**AUTORIDAD NACIONAL DE LICENCIAS AMBIENTALES
- ANLA -**

**RESOLUCIÓN N° 00255
(09 de marzo de 2017)**

**“POR LA CUAL SE REALIZA UNA MODIFICACION MENOR DENTRO DEL GIRO ORDINARIO
DE LA ACTIVIDAD LICENCIADA MEDIANTE LA RESOLUCION No. 0731 DEL 6 DE
SEPTIEMBRE DE 2012”**

Que el Ministerio de Ambiente Vivienda y Desarrollo Territorial – MAVDT, mediante Resolución No. 0155 del 30 de enero de 2009, otorgó Licencia Ambiental para construcción y operación del proyecto “Central Hidroeléctrica Pescadero-Ituango”

Figura 02. Localización Concesiones Quebrada Orejón

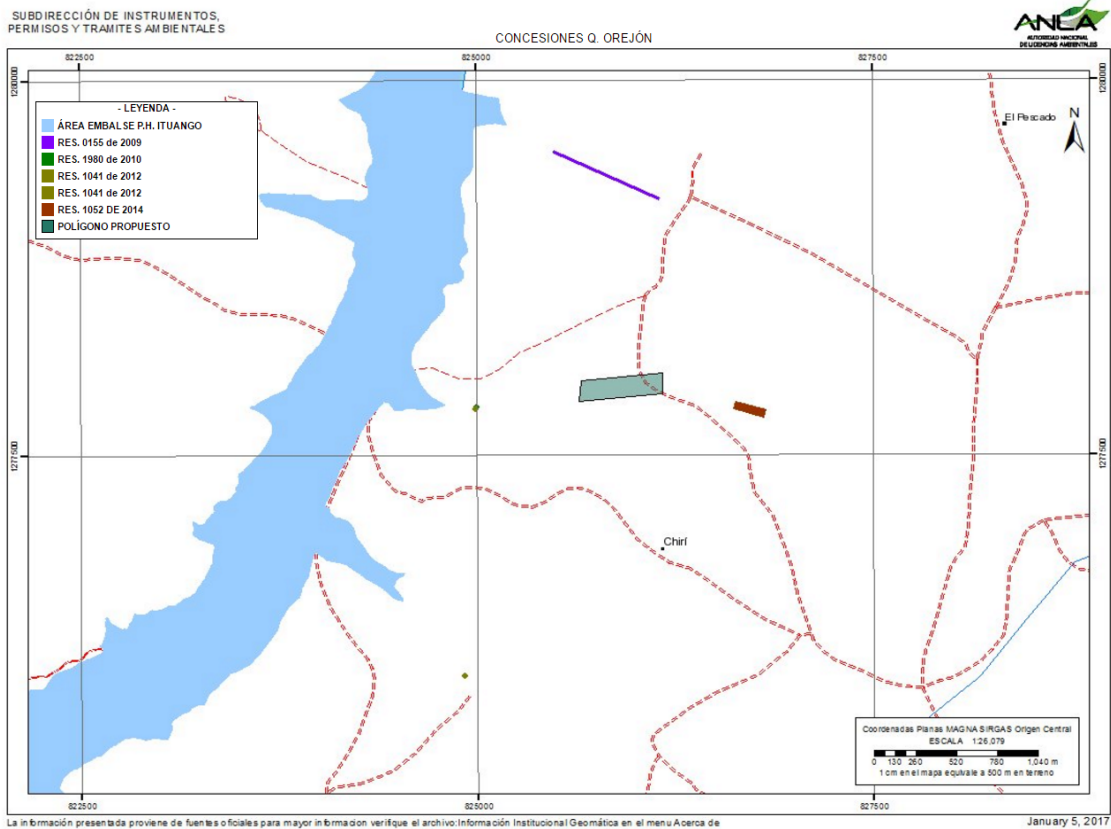
Por lo anterior, teniendo en cuenta que no se ha realizado la construcción de ninguna estructura de captación y la reducción en la intervención al construirse solo una bocatoma, se considera viable en el marco del giro ordinario de la actividad licenciada, unificar y/o reubicar en un solo punto las concesiones otorgadas en la quebrada Orejón, dentro del polígono presentado por la Empresa. Una vez, sea seleccionado el sitio de captación se deberá informar a esta Autoridad la ubicación del mismo, mediante coordenadas planas con origen Magna Sirgas ciudad Bogotá.

no podrá realizar ninguna actividad relacionada con el aprovechamiento del recurso hídrico en los sitios que fueron autorizados para la misma, en las Resoluciones 0155 de 2009, 1980 de 2010, 1041 de 2012 y 1052 de 2014.

Figura 03. Localización Concesiones Quebrada Tacui

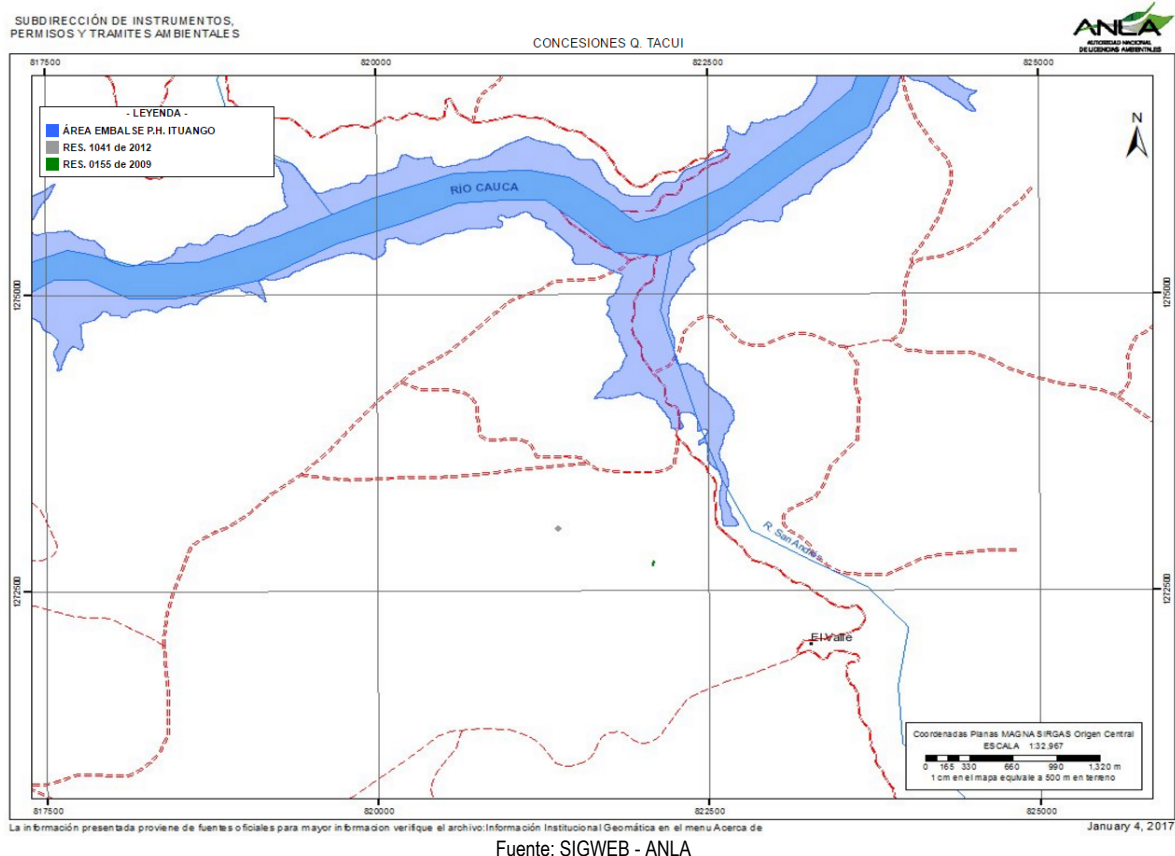
Por lo anterior, teniendo en cuenta la intervención que puede generar la construcción de una nueva estructura en el cauce de la quebrada Tacui y que la bocatoma existente permite controlar los caudales captados mediante la instrumentación instalada verificada en campo y correspondiente a caudalímetros previo a la entrada del sistema de tratamiento (Ver Fotografía 05), se considera viable en el marco del giro ordinario de la actividad licenciada, aumentar el caudal concesionado otorgado mediante Resolución 1041 del 7 de diciembre de 2012 para la quebrada Tacui de 6 l/s a 18.15 l/s, reubicando y/o unificándose a su vez con el punto autorizado en la Resolución 0155 de enero 30 de 2009.

No obstante, se aclara que al unificarse las concesiones otorgadas en la quebrada Tacuí, la Empresa no podrá realizar ninguna actividad relacionada con el aprovechamiento del recurso hídrico en el punto que no ha sido utilizado localizado entre las coordenadas X: 1153571; Y: 1272650 y X: 1153550; Y: 1272659.

Figura 04. Localización Concesiones Quebrada Bolivia

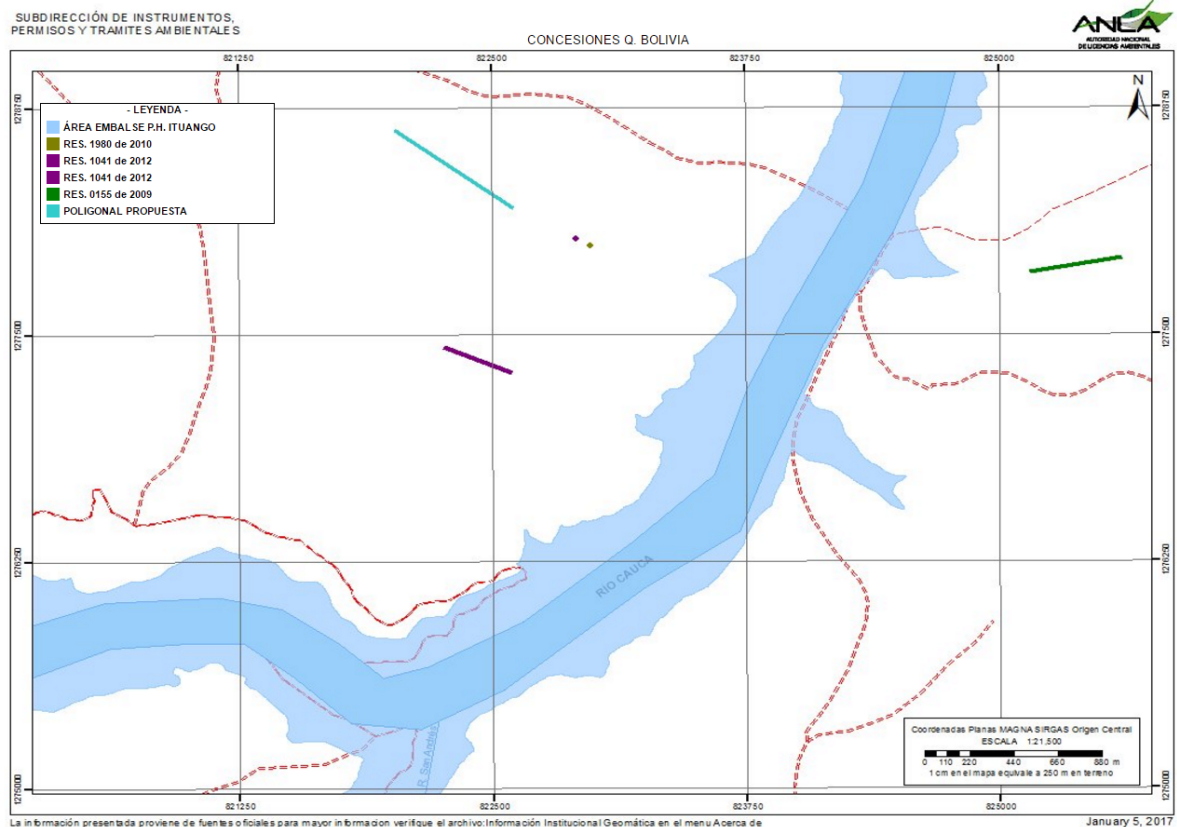
autorizadas en la quebrada Bolivia y de la poligonal propuesta para la ubicación de la nueva estructura de captación que remplazaría las cuatro concesiones ya otorgadas, en donde se identificó que la bocatoma a construirse se ubicaría aguas arriba de los sitios autorizados para el relleno sanitario Bolivia y el Campamento el Palmar, así mismo se identificó una inconsistencia en las coordenadas autorizadas para el campamento Bolivia, incluidas en la Resolución 0155 de enero 30 de 2009, ya que de acuerdo a la Figura 04, el sitio autorizado en las coordenadas X: 1157053; Y: 1277861 y X: 1156601; Y: 1277780, quedaría a la margen contraria con respecto al río Cauca y el futuro embalse.

Por lo anterior, teniendo en cuenta que no se ha realizado la construcción de ninguna estructura de captación y la reducción en la intervención al construirse solo una bocatoma, *se considera viable en el marco del giro ordinario de la actividad licenciada, unificar y/o reubicar en un solo punto las concesiones otorgadas en la quebrada Bolivia, dentro de la poligonal presentada por la Empresa.*

Una vez, sea seleccionado el sitio de captación se deberá informar a esta Autoridad la ubicación del mismo, mediante coordenadas planas con origen Magna Sirgas ciudad Bogotá.

Figura 02. Localización Concesiones Quebrada Orejón

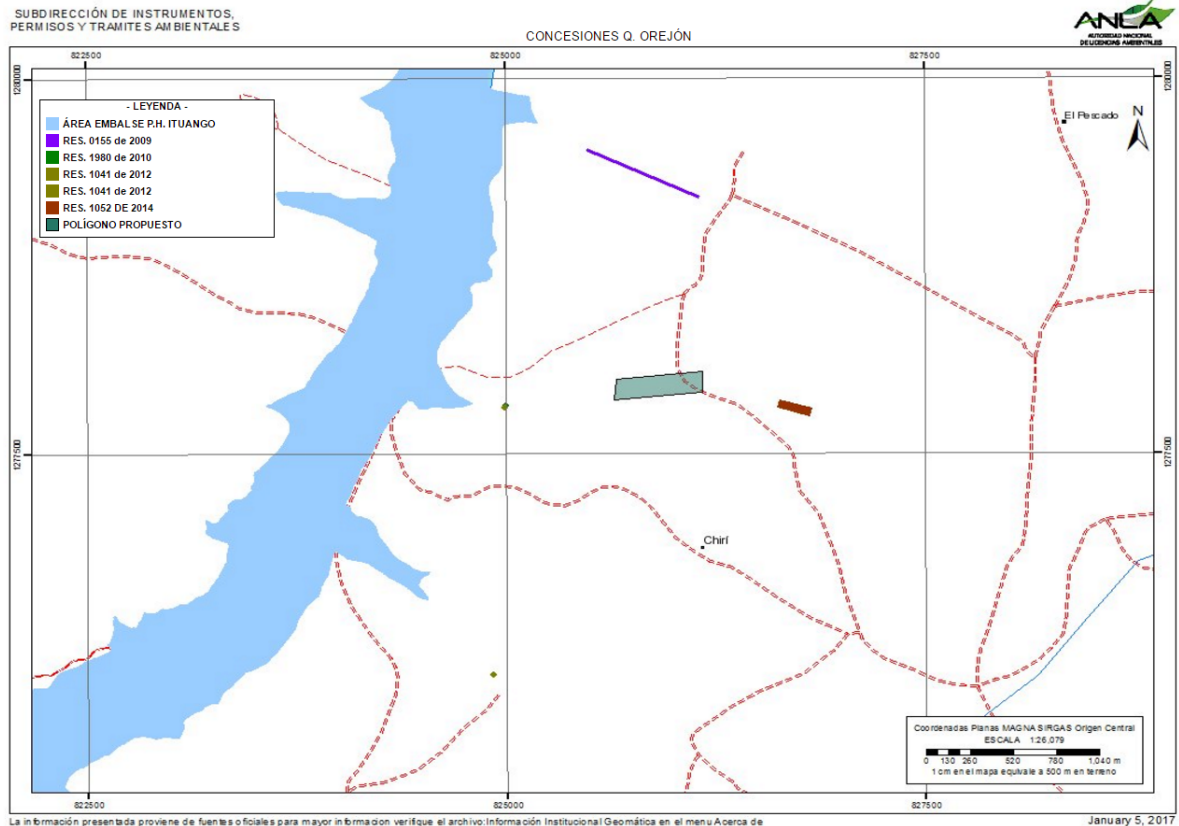
Por lo anterior, teniendo en cuenta que no se ha realizado la construcción de ninguna estructura de captación y la reducción en la intervención al construirse solo una bocatoma, se considera viable en el marco del giro ordinario de la actividad licenciada, unificar y/o reubicar en un solo punto las concesiones otorgadas en la quebrada Orejón, dentro del polígono presentado por la Empresa. Una vez, sea seleccionado el sitio de captación se deberá informar a esta Autoridad la ubicación del mismo, mediante coordenadas planas con origen Magna Sirgas ciudad Bogotá.

No obstante, se aclara que al unificarse las concesiones otorgadas en la quebrada Orejón, la Empresa no podrá realizar ninguna actividad relacionada con el aprovechamiento del recurso hídrico en los sitios que fueron autorizados para la misma, en las Resoluciones 0155 de 2009, 1980 de 2010, 1041 de 2012 y 1052 de 2014.

Figura 03. Localización Concesiones Quebrada Tacui

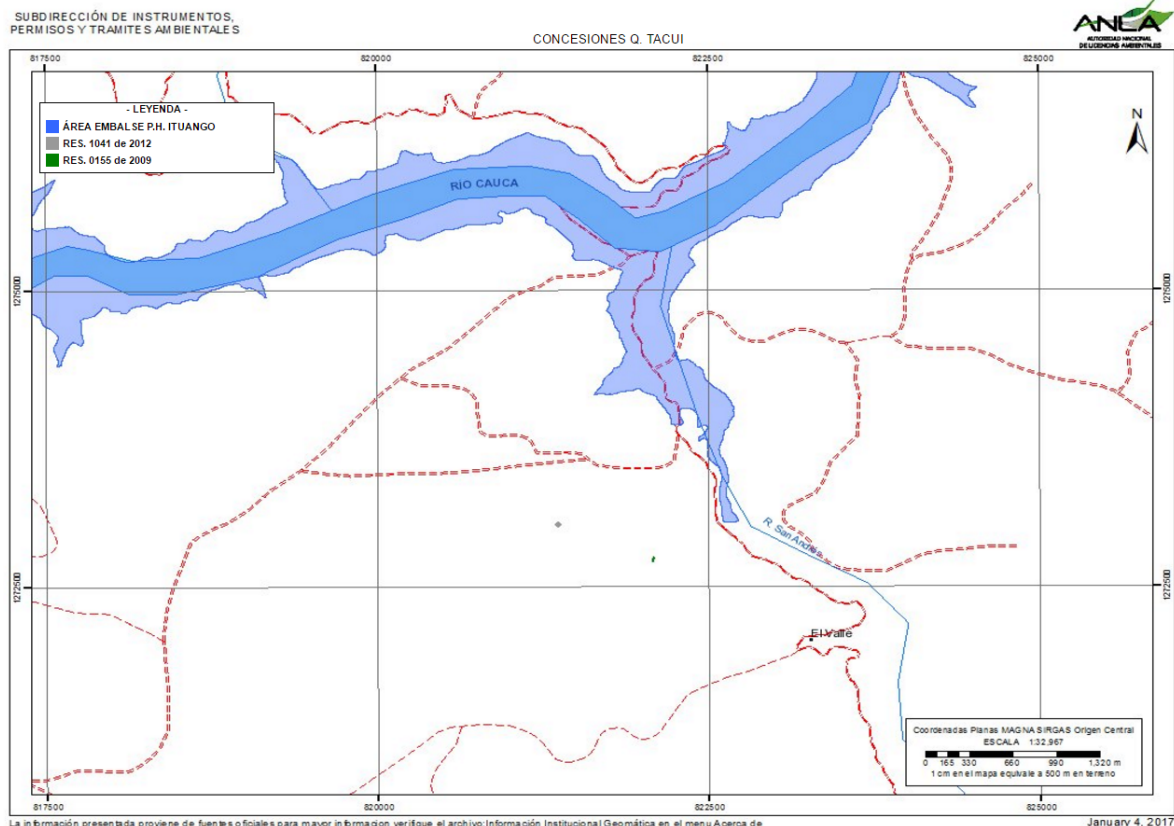
Por lo anterior, teniendo en cuenta la intervención que puede generar la construcción de una nueva estructura en el cauce de la quebrada Tacui y que la bocatoma existente permite controlar los caudales captados mediante la instrumentación instalada verificada en campo y correspondiente a caudalímetros previo a la entrada del sistema de tratamiento (Ver Fotografía 05), se considera viable en el marco del giro ordinario de la actividad licenciada, aumentar el caudal concesionado otorgado mediante Resolución 1041 del 7 de diciembre de 2012 para la quebrada Tacui de 6 l/s a 18.15 l/s, reubicando y/o unificándose a su vez con el punto autorizado en la Resolución 0155 de enero 30 de 2009.

No obstante, se aclara que al unificarse las concesiones otorgadas en la quebrada Tacuí, la Empresa no podrá realizar ninguna actividad relacionada con el aprovechamiento del recurso hídrico en el punto que no ha sido utilizado localizado entre las coordenadas X: 1153571; Y: 1272650 y X: 1153550; Y: 1272659.

Figura 04. Localización Concesiones Quebrada Bolivia

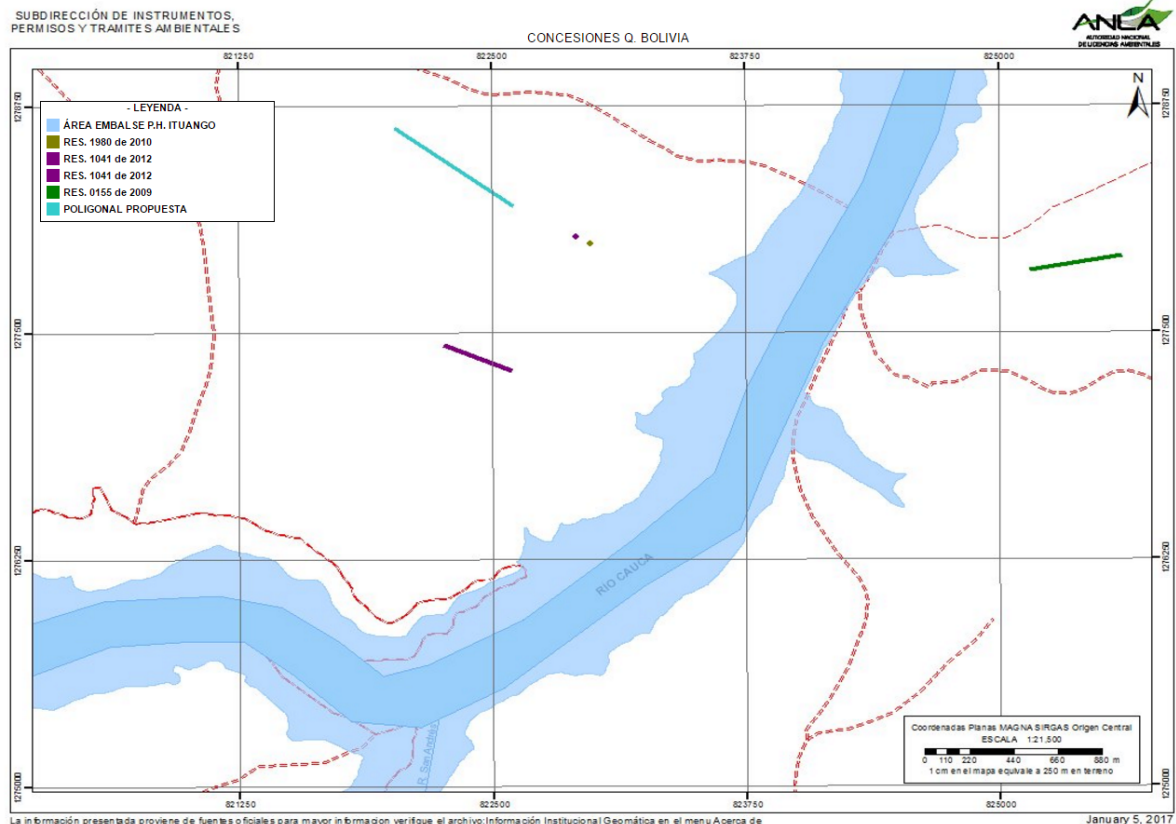
De acuerdo a la información considerada en la Resolución 0155 de enero 30 de 2009, el caudal medio estimado para la quebrada Bolivia es de 220 l/s por lo que se garantiza el flujo de agua al captar un caudal de 10.8 l/s. Se realiza la verificación de las coordenadas presentadas para las concesiones autorizadas en la quebrada Bolivia y de la poligonal propuesta para la ubicación de la nueva estructura de captación que remplazaría las cuatro concesiones ya otorgadas, en donde se identificó que la bocatoma a construirse se ubicaría aguas arriba de los sitios autorizados para el relleno sanitario Bolivia y el Campamento el Palmar, así mismo se identificó una inconsistencia en las coordenadas autorizadas para el campamento Bolivia, incluidas en la Resolución 0155 de enero 30 de 2009, ya que de acuerdo a la Figura 04, el sitio autorizado en las coordenadas X: 1157053; Y: 1277861 y X: 1156601; Y: 1277780, quedaría a la margen contraria con respecto al río Cauca y el futuro embalse.

Por lo anterior, teniendo en cuenta que no se ha realizado la construcción de ninguna estructura de captación y la reducción en la intervención al construirse solo una bocatoma, se considera viable en el marco del giro ordinario de la actividad licenciada, unificar y/o reubicar en un solo punto las concesiones otorgadas en la quebrada Bolivia, dentro de la poligonal presentada por la Empresa. Una vez, sea seleccionado el sitio de captación se deberá informar a esta Autoridad la ubicación del mismo, mediante coordenadas planas con origen Magna Sirgas ciudad Bogotá.
